株式会社ニッセイ
営業部長 富田 宗孝生産終了製品のお知らせ

5. GTR MIDI-SERIES F3シリーズとF2シリーズの相違点

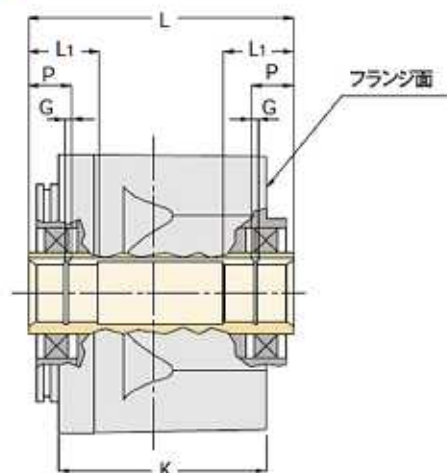
F3シリーズはF2シリーズの後継機種です。したがって減速比1/5~1/60までの取付寸法は同じですが、中空軸(出力軸)の長さが異なります。また、中空軸、中実軸ともにケースの幅が異なりますので、F2シリーズからF3シリーズへ取替えの場合は下記の寸法にご注意ください。また、出力軸回転方向が異なりますのでご注意ください。詳しくはMIDI SERIESカタログをご参照ください。

枠番	L		L ₁	P	G
	F3シリーズ	F2シリーズ			
20	96	91	24	13	1.15
25	118	108	27	14	1.35
30	124	117	33	17	1.35
35	142	124	38	20	1.75
45	168	140	50	26	1.95

※ L₁、P、Gは同寸法です。

枠番	K	
	F3シリーズ	F2シリーズ
20(18)	78	71.5
25(22)	100	83.5
30(28)	106	93.5
35(32)	124	102.5
45(40)	150	118.5

※ F3Sタイプ、F3Fタイプ共通です。枠番のカッコの値はF3Fです。

枠番50と55はF2シリーズにはありません。

バックラッシ精度1分、3分仕様

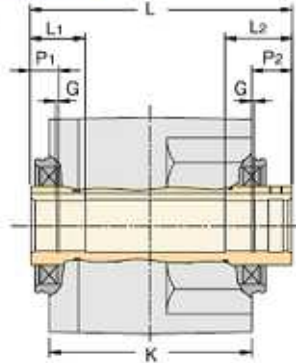
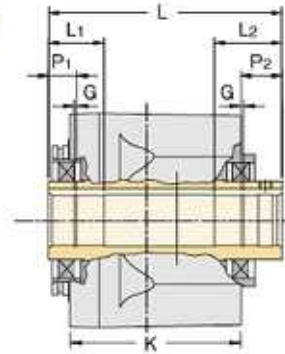
AF3タイプはAF2タイプの後継機種です。したがって減速比1/5~1/60までの取付寸法は同じですが、中空軸（出力軸）の長さが異なります。また、中空軸、中実軸ともにケースの幅が異なりますので、AF2タイプからAF3タイプへ取替えの場合は下記の寸法にご注意ください。

また、出力軸回転方向が異なりますのでご注意ください。

枠番	L		L1	L2	P1	P2	G
	AF3タイプ	AF2タイプ					
25	129	114	27	33	14	20	1.35
30	135	124	33	40	17	23	1.35
35	153	133	38	47	20	26	1.75
45	183	153	50	63	26	39	1.95

枠番	K	
	AF3タイプ	AF2タイプ
25 (22)	100	83.5
30 (28)	106	93.5
35 (32)	124	102.5
45 (40)	150	118.5

(注) 1. L1, L2, P1, P2, Gは同寸法です。
2. 15枠(100W相当)は寸法の相違はありません。

(注) 1. 中空軸・中実軸共通。
2. 枠番の()は中実軸の値です。

低バックラッシ仕様

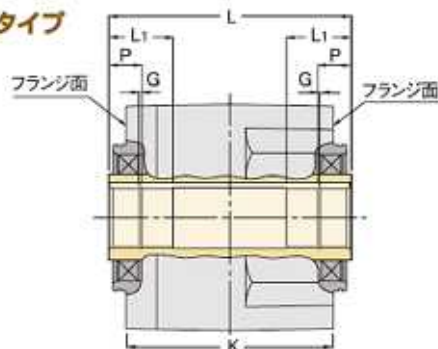
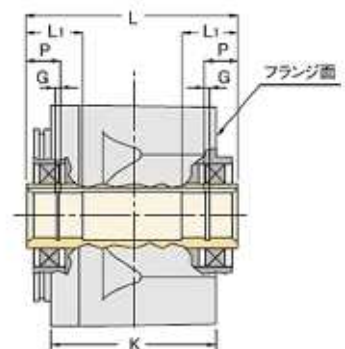
枠番	L		L1	P	G
	AF3タイプ	AF2タイプ			
20	96	91	24	13	1.15
25	118	108	27	14	1.35
30	124	117	33	17	1.35
35	142	124	38	20	1.75
45	168	140	50	26	1.95

枠番	K	
	AF3タイプ	AF2タイプ
20 (18)	78	71.5
25 (22)	100	83.5
30 (28)	106	93.5
35 (32)	124	102.5
45 (40)	150	118.5

(注) L1, P, Gは同寸法です。

(注) 1. 中空軸・中実軸共通。
2. 枠番の()は中実軸の値です。

7. バッテリー電源タイプ VF3 タイプとVF2 タイプの相違点

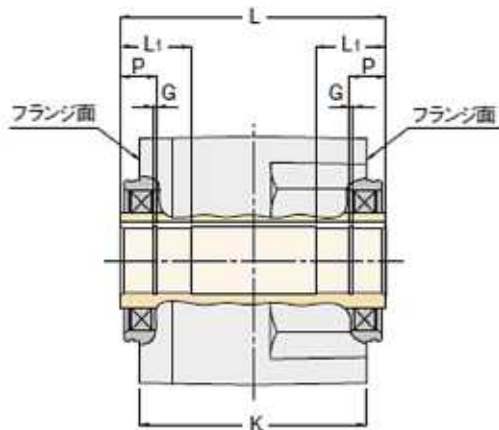
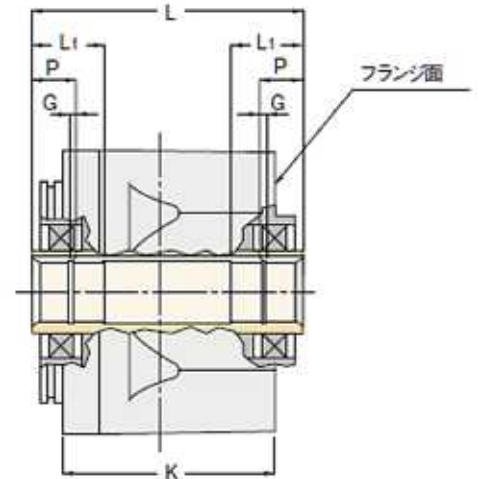
VF3タイプはVF2タイプの後継機種です。したがって減速比1/5~1/60までの取付寸法は同じですが、中空軸（出力軸）の長さが異なります。また、中空軸、中実軸ともにケースの幅が異なりますので、VF2タイプからVF3タイプへ取替えの場合は下記の寸法にご注意ください。

また、出力軸回転方向が異なりますのでご注意ください。

枠番	L		Li	P	G
	F3シリーズ	F2シリーズ			
25	118	108	27	14	1.35
30	124	117	33	17	1.35
35	142	124	38	20	1.75

※ Li、P、Gは同寸法です。

枠番	K	
	F3シリーズ	F2シリーズ
25(22)	100	83.5
30(28)	106	93.5
35(32)	124	102.5

※ F3Sタイプ、F3Fタイプ共通です。枠番のカッコの値はF3Fです。
